PROJET DE CENTRALE HYDROELECTRIQUE SUR LA CREDOGNE A CHATELDON

COMPLEMENT EN REPONSE AUX REMARQUES
DE LA DDT EN DATE DU 12/10/2020

DEPARTEMENT DU PUY DE DOME (63)
COMMUNES DE CHATELDON ET SAINT VICTOR MONTVIANEIX
COURS D'EAU : LA CREDOGNE

-  Déboisement (temporaire) puis plantations
-  Stockage matériaux
-  Piste d'accès
-  Zone humide
-  Bac de décantation
-  Périmètre des travaux

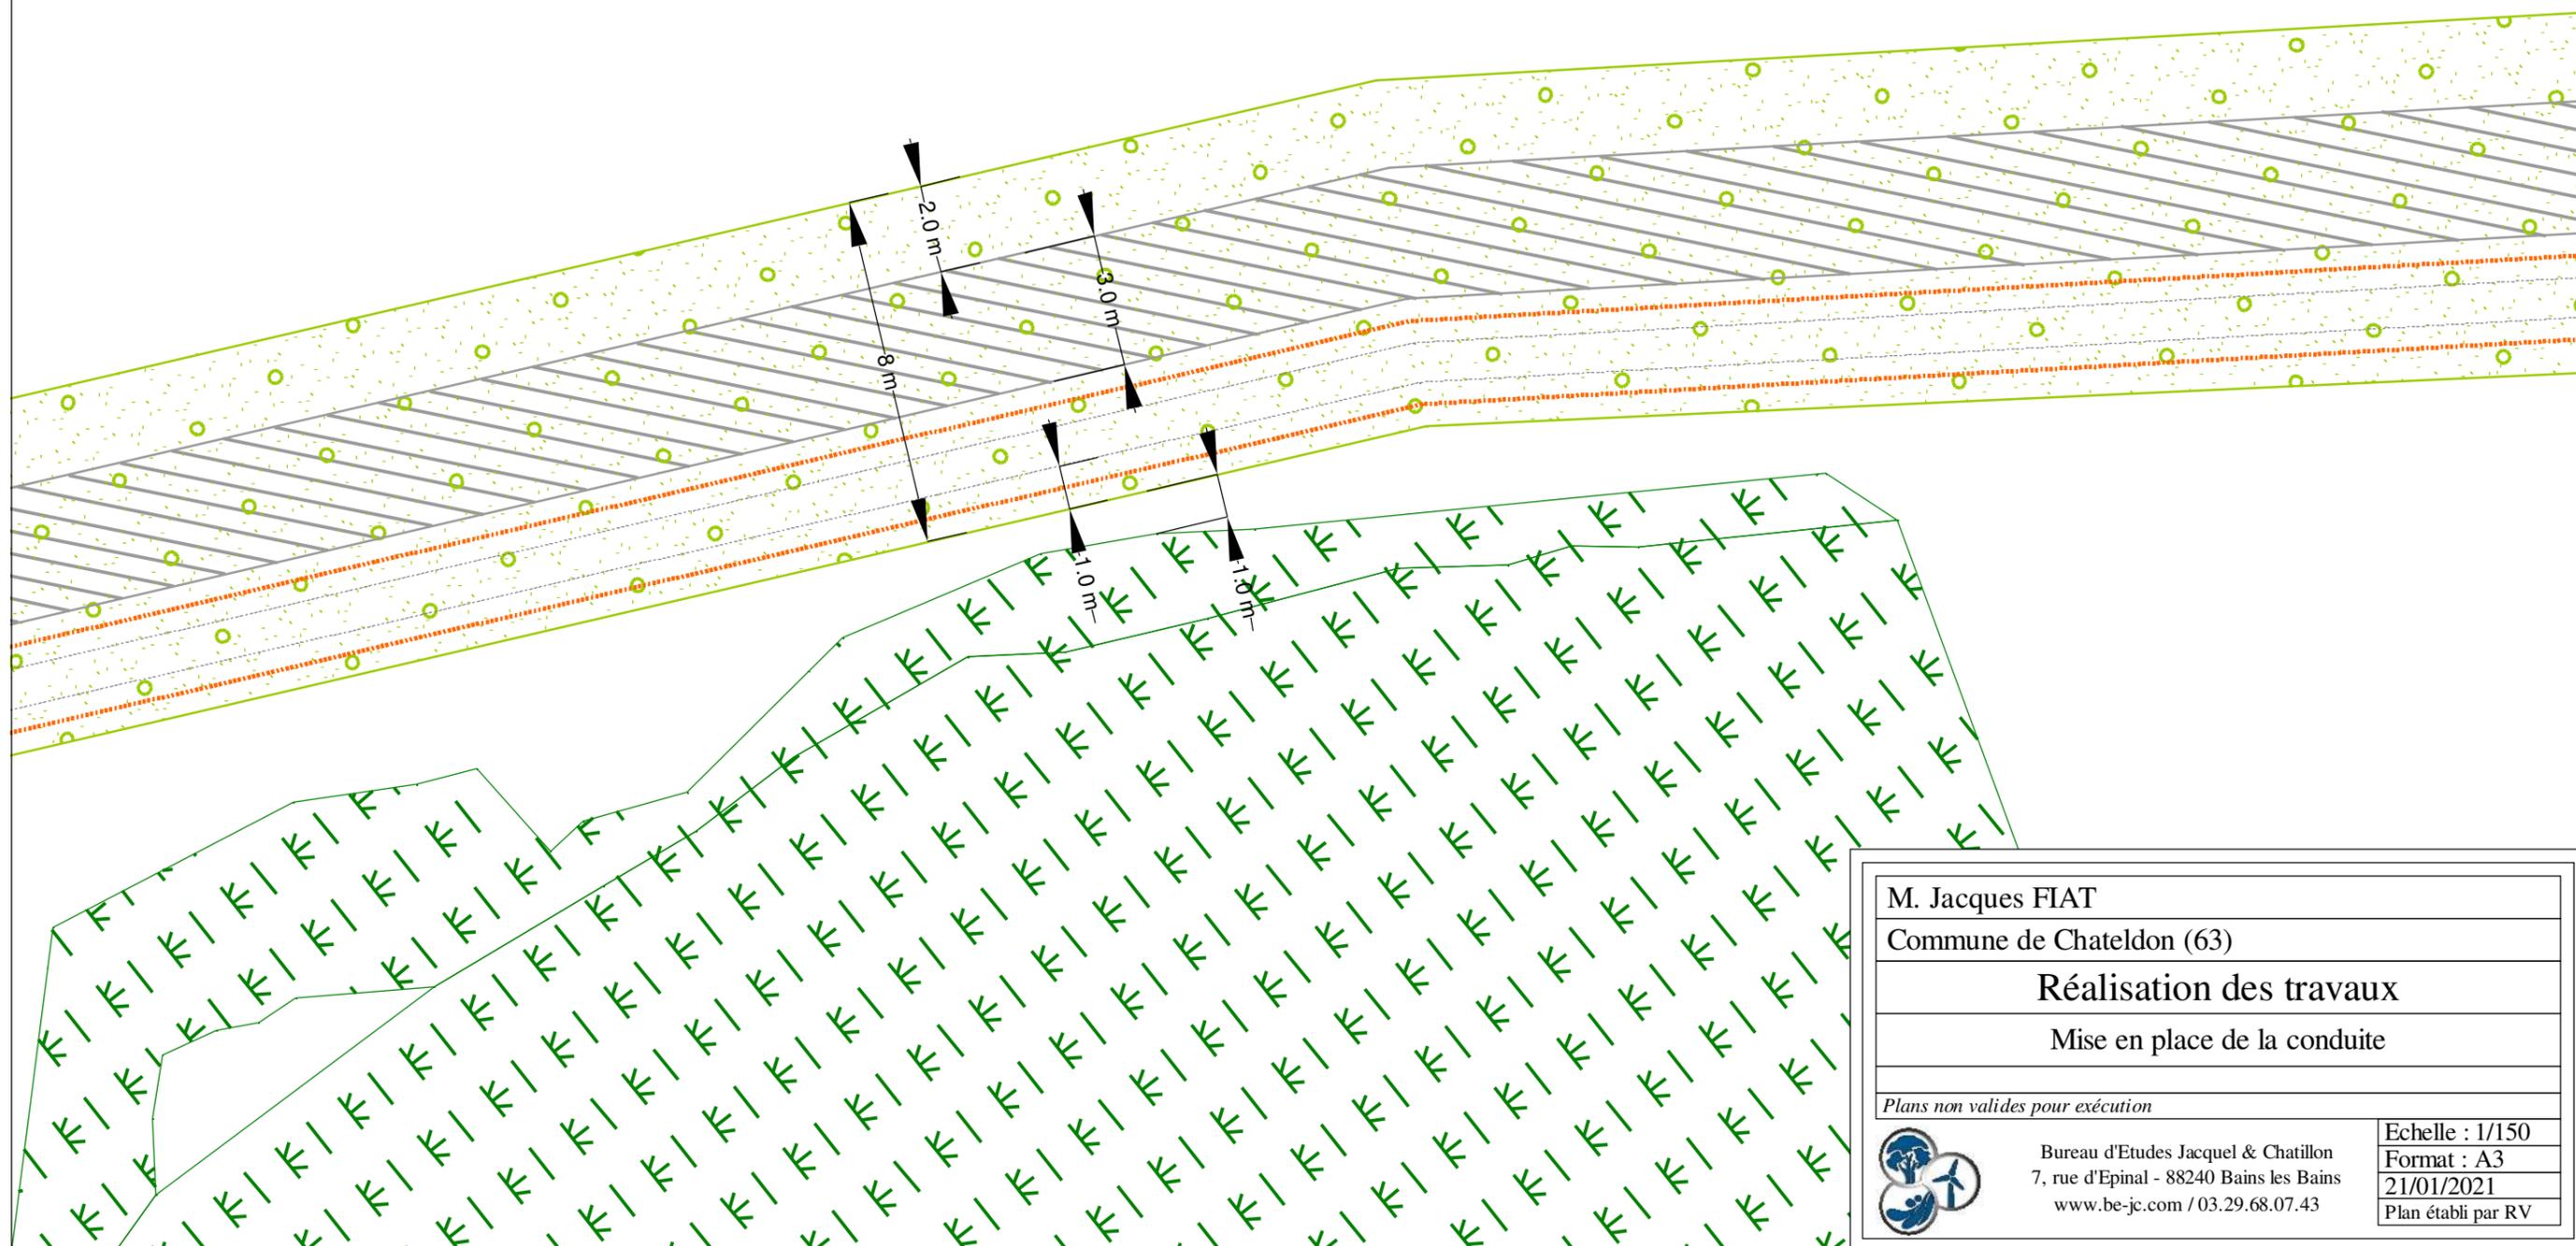
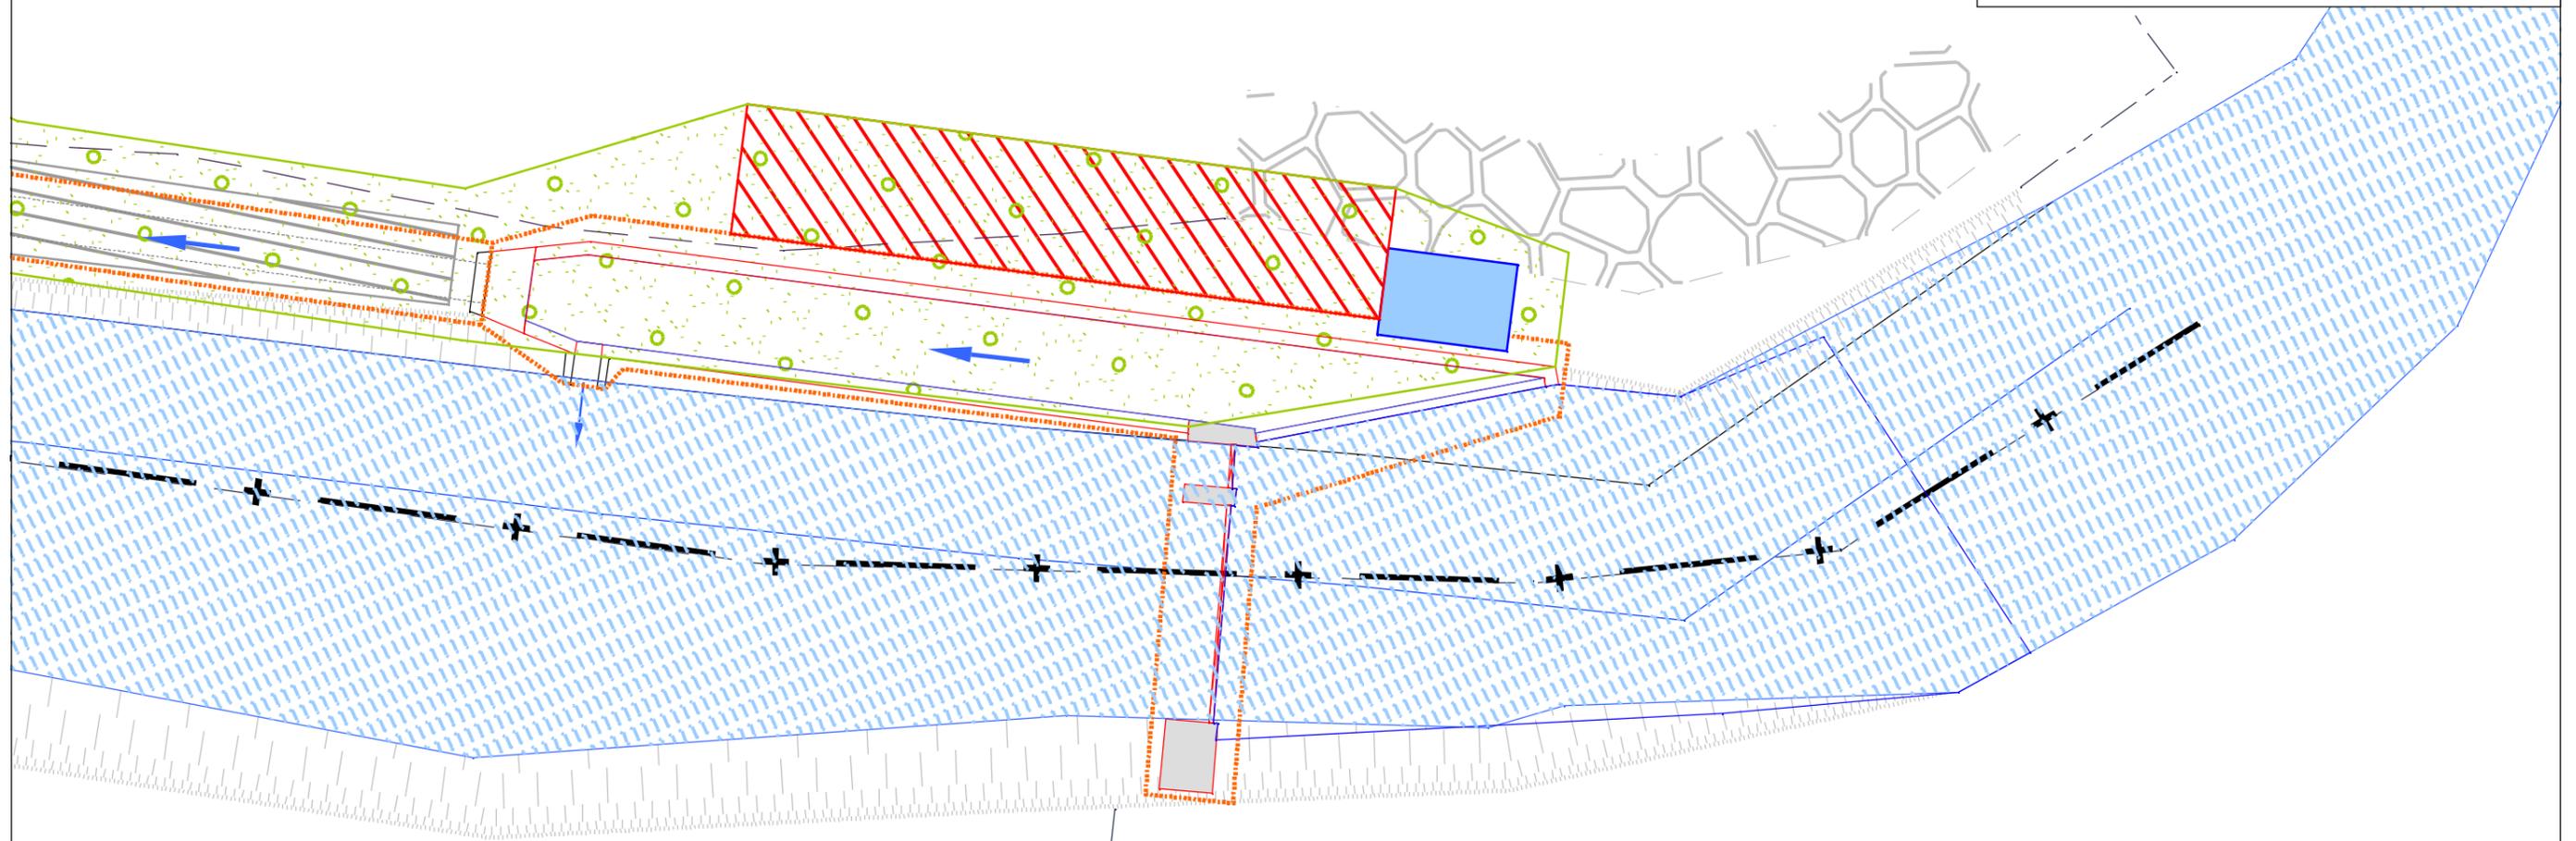
Ce point reste globalement bien traité mais il est indispensable qu'un(des) plan(s) de chantier soit annexé au dossier pour préciser pour chacune des 3 zones de travaux (prise d'eau, conduite forcée et usine) les principaux : périmètre des travaux (zones défrichées pour les milieux terrestres et zones mises à sec pour le cours d'eau), pistes d'accès, zone de stockage des matériaux, etc.

Il conviendra en particulier de bien préciser sur ce plan (1) le bassin de décantation des eaux de pompage, (2) le périmètre de la zone humide aval et (3) les dispositifs de gestion des eaux de ruissellement (fossés, bassin décantation, etc.).

A priori, compte tenu de la proximité du passage de la conduite forcée avec la zone humide, il est indispensable (1) d'éviter de recouvrir la zone humide par des déblais et (2) de limiter au maximum la circulation sur cette zone humide. Si cela n'est techniquement pas possible, il sera alors nécessaire de mettre en place des protections superficielles de type platelage.

Les plans de chantier demandés sont insérés en annexe 3.

Pour mémoire, et conformément aux éléments indiqués en page 145 de l'Etude d'Impact du projet, la circulation des engins sera proscrite dans la zone humide. Les volumes de déblais seront par ailleurs limités en volume à un instant donné en remblayant la tranchée à l'avancement (remblai sur la conduite forcée dès que celle-ci est posée).
